PREVOST

**BULLETIN
DE
GARANTIE**

Bg04-01

DATE : Août 2004	SECTION : 12 - Freins
EXPIRATION: Août 2006	
SUJET : REMPLACEMENT DE L'ASSÈCHEUR D'AIR HALDEX

FIGURE 1

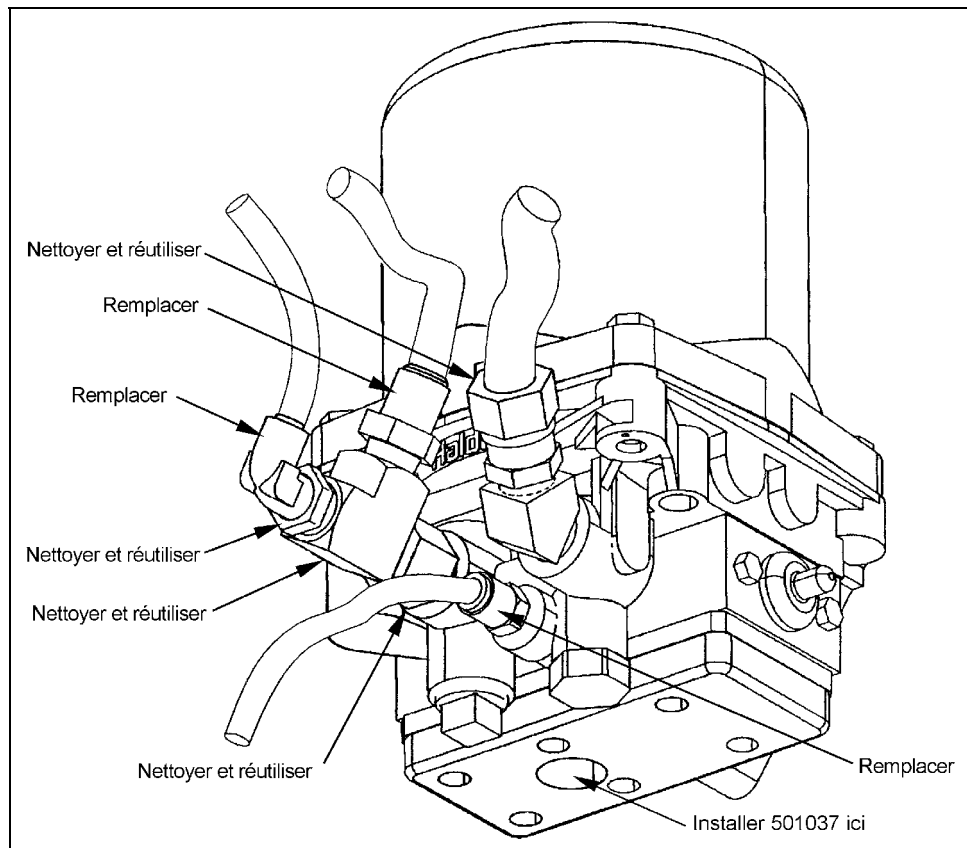
Remarque importante : Il est recommandé de remplacer le raccord mâle (501600) ainsi que les deux raccords rapides (641374 et 641331) afin d'éviter les défauts futures (Voir figure 1).

6. Enduire les filets du coude à 90° (501037) puis le fixer sur l'assécheur (voir figure 1).
7. Réinstaller le nouvel assécheur sur le véhicule. Raccorder les différents boyaux sur l'assécheur ainsi que le nouveau boyau (141951) sur le coude à 90° (501037). Brancher le connecteur C402 du câblage (064949) sur le connecteur de l'assécheur.
8. Acheminer le boyau (141951) et le câblage (064949) vers le compresseur en suivant la canalisation de refoulement du compresseur. Fixer le boyau et le câblage à l'aide des attaches (564637).

PREVOST	WIRING DIAGRAM	NO: H3 & XL2	PAGE: 8.1	REVISION SAV

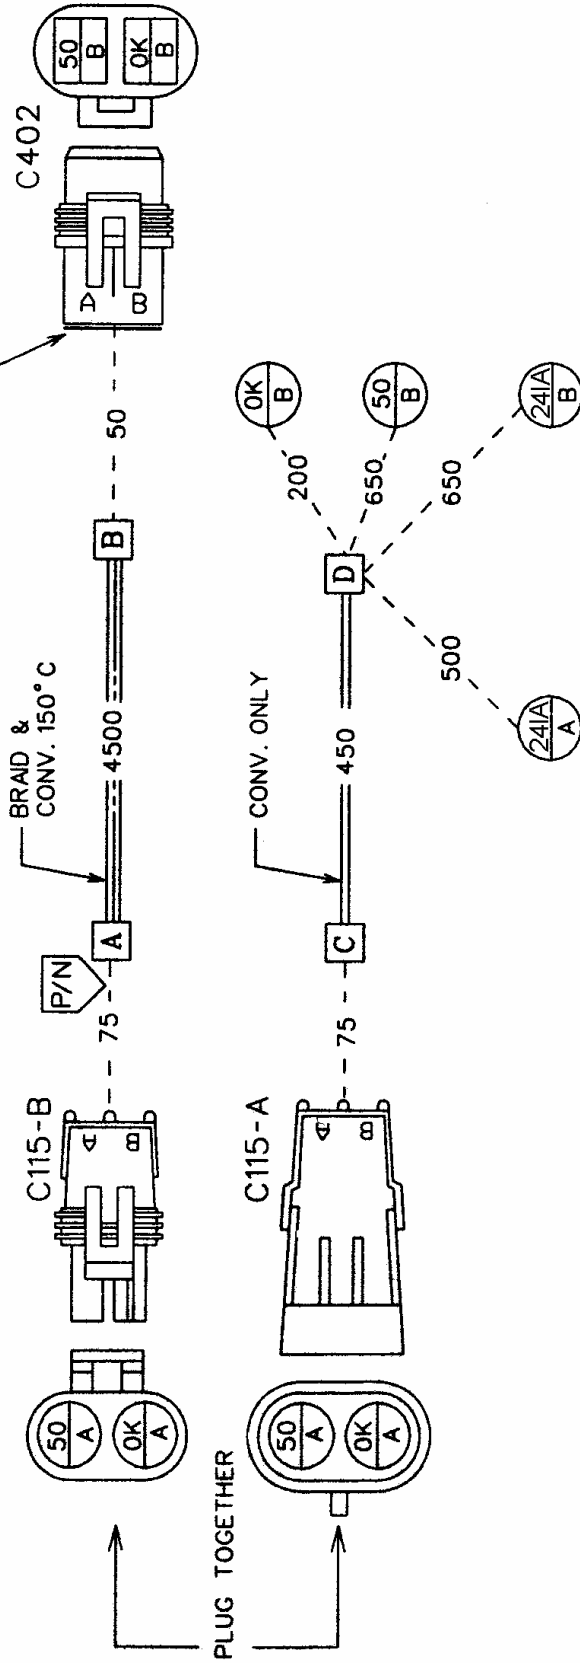
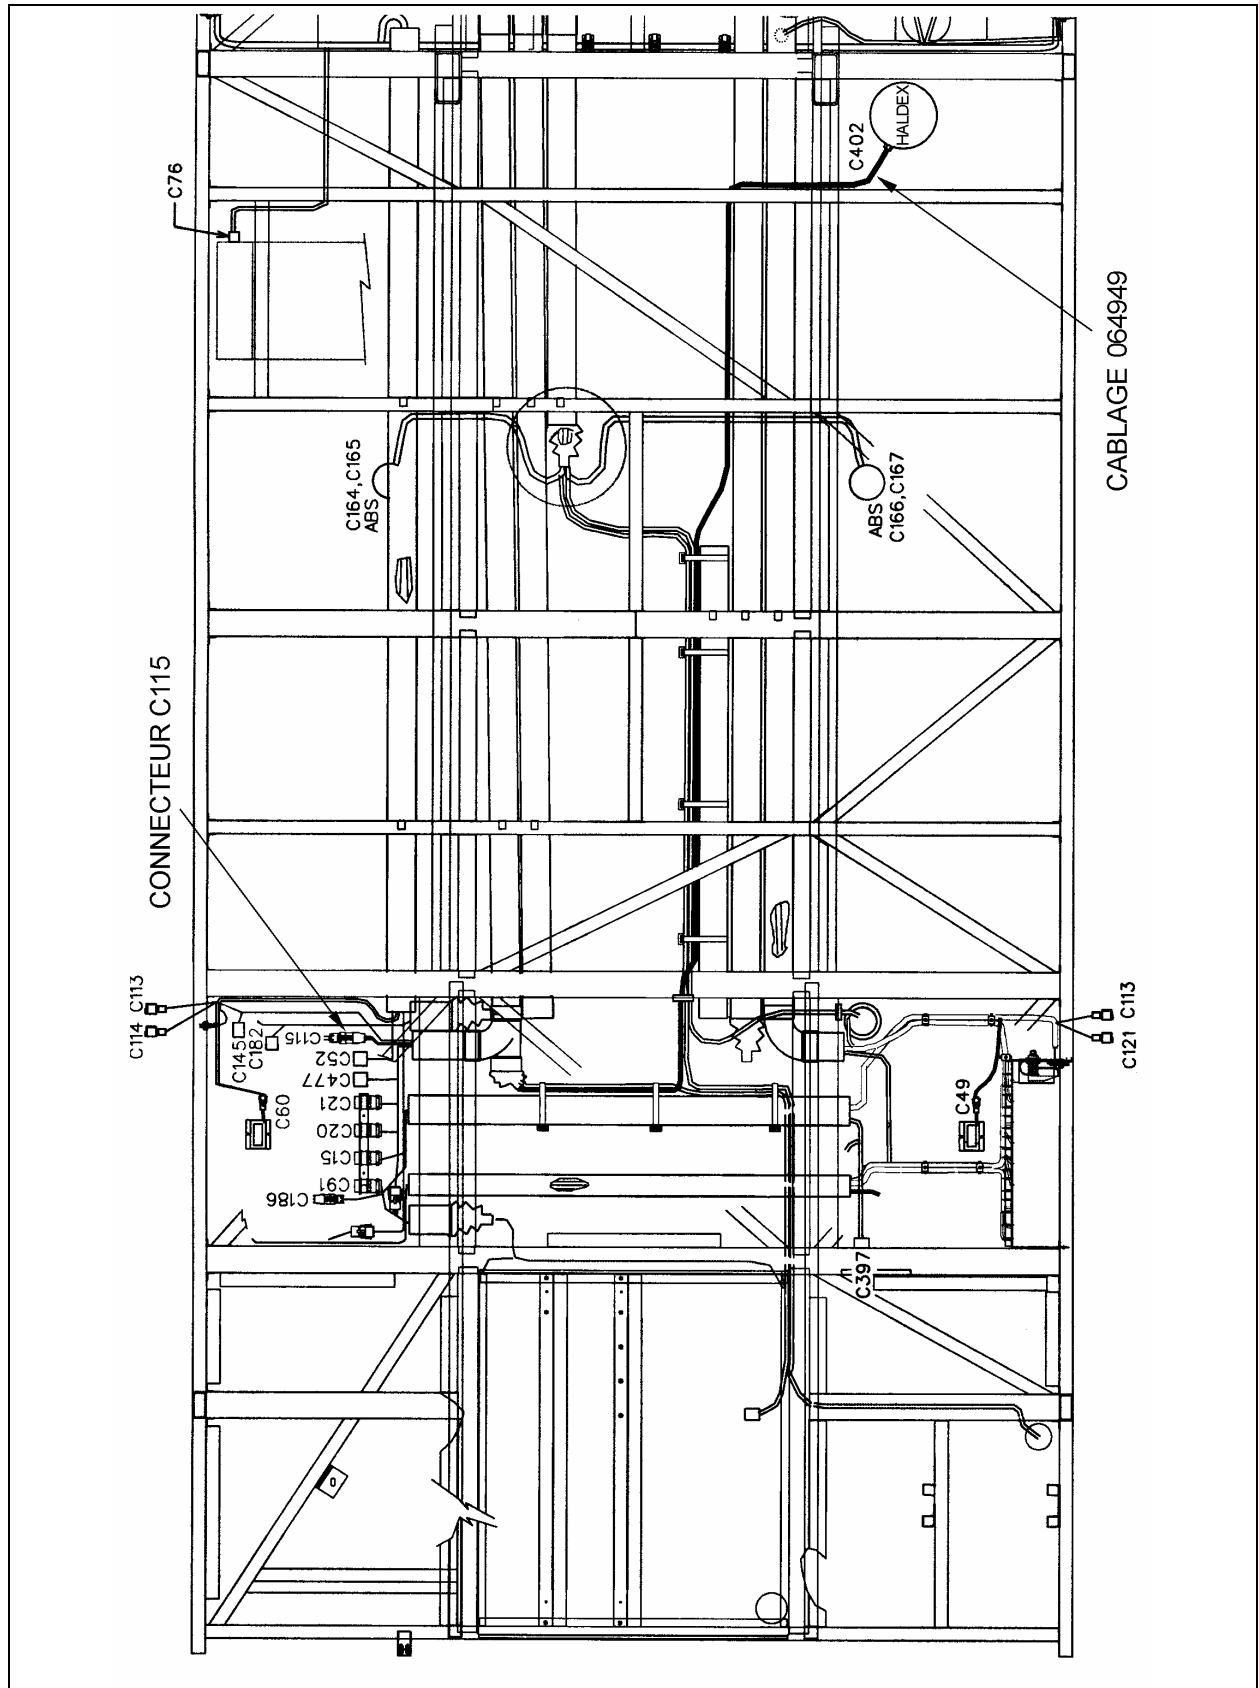
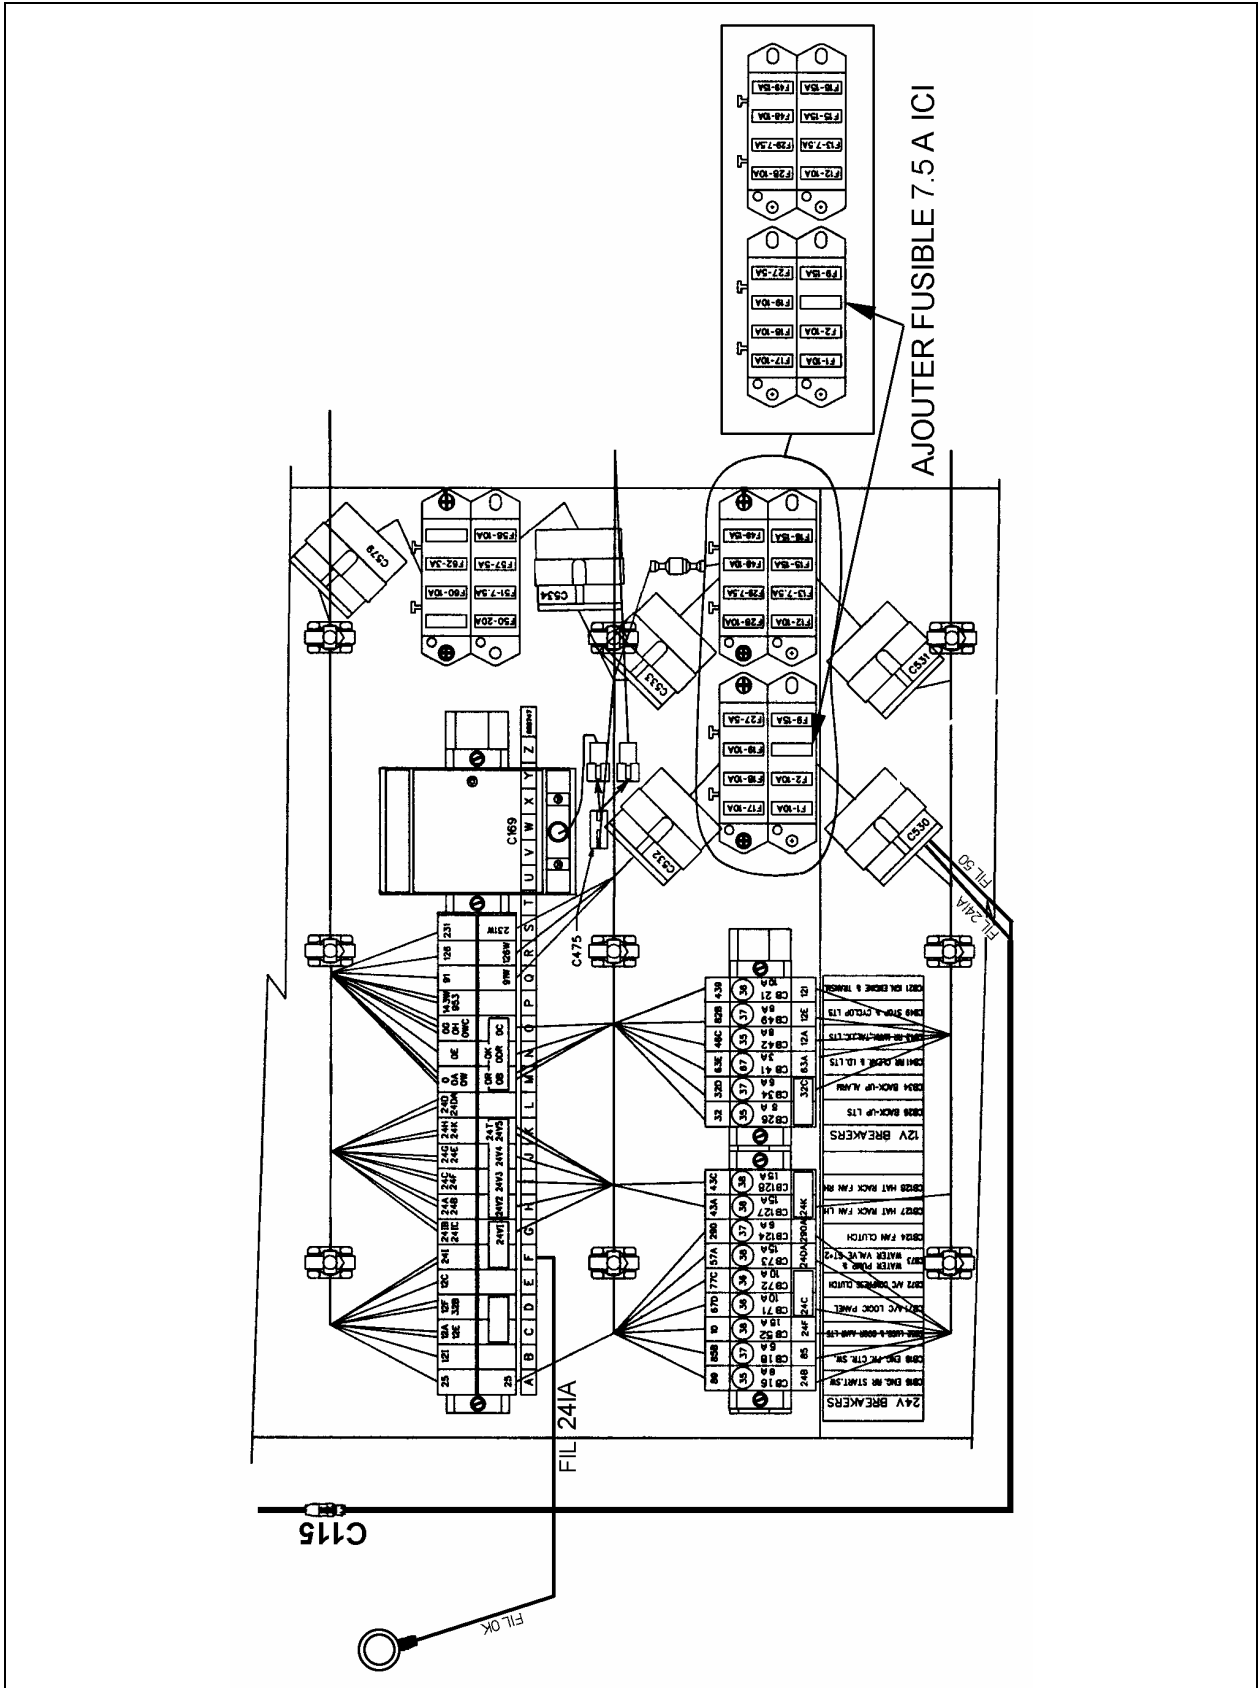
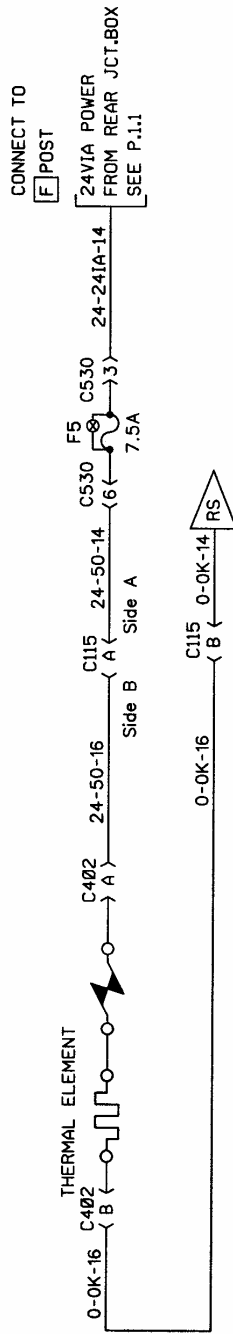
XL2 = ADD WIRE 24I, ADD WIRE 50, ADD C116, MAKE A SOLDERED JOINT WITH OL5
 PLUG 50 TO C28, PLUG C116 TO AIR DRYER & ADD F5 IN FUSE HOLDER

H3 = USE 064949 WIRING HARNESS

AIR DRYER RETROFIT TO WABCO UNIT WITH THERMAL ELEMENT XL2 WIRING MODIFICATION

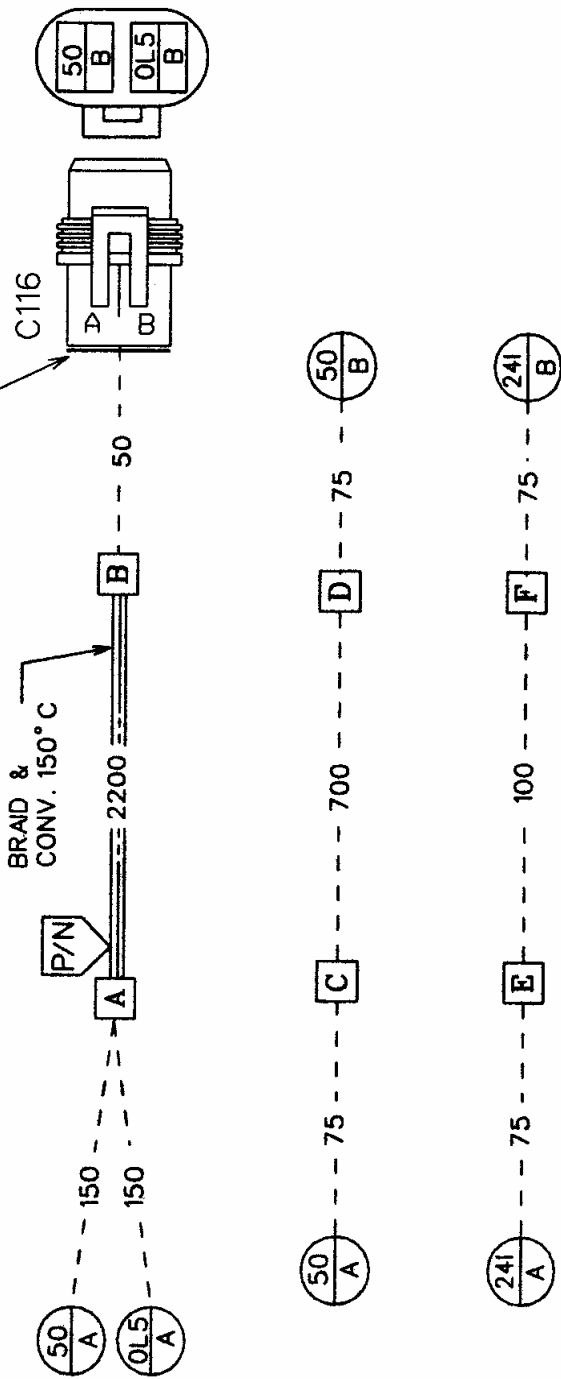
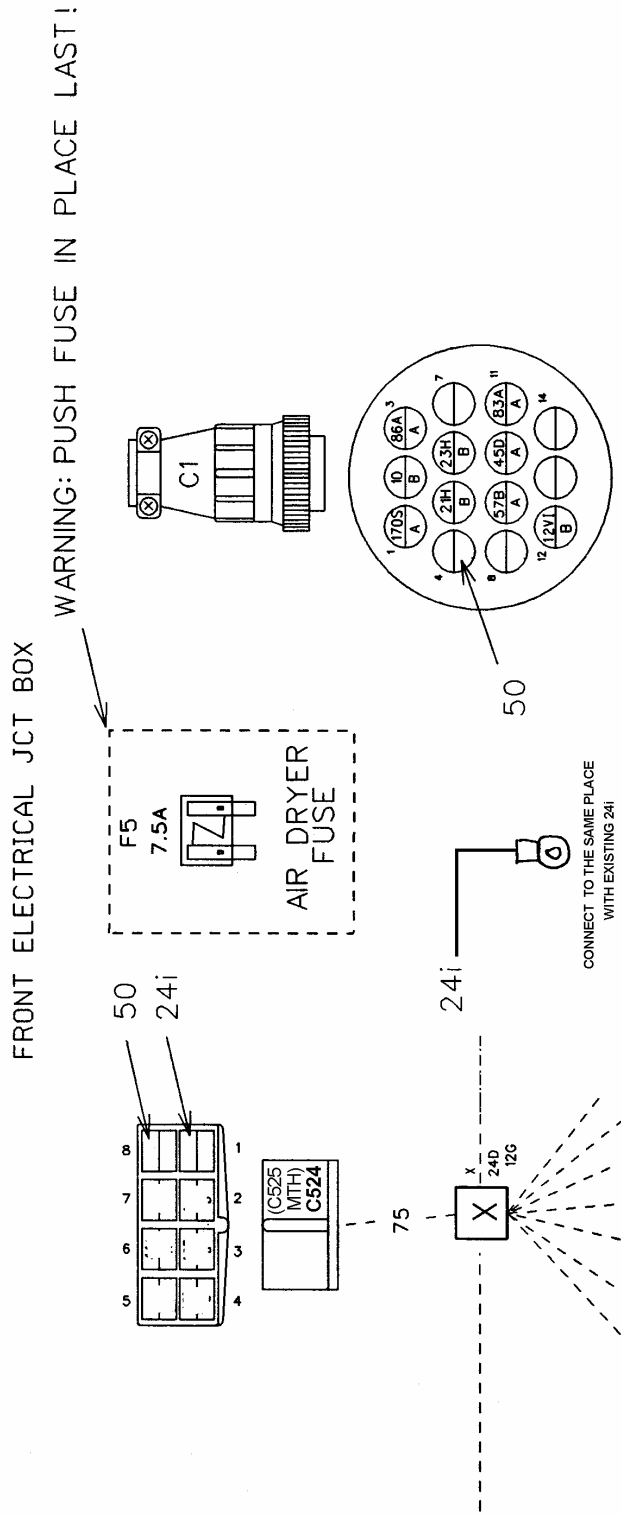
CONNECT WIRE 24i WITH EXISTING 24i TERMINAL / INSERT INTO FUSE HOLDER C524 (C525 FOR MTH) PIN 1
ROUTE WIRE 50 FROM FUSE HOLDER C524 (C525 FOR MTH) PIN 8 UP TO C1 PIN 4
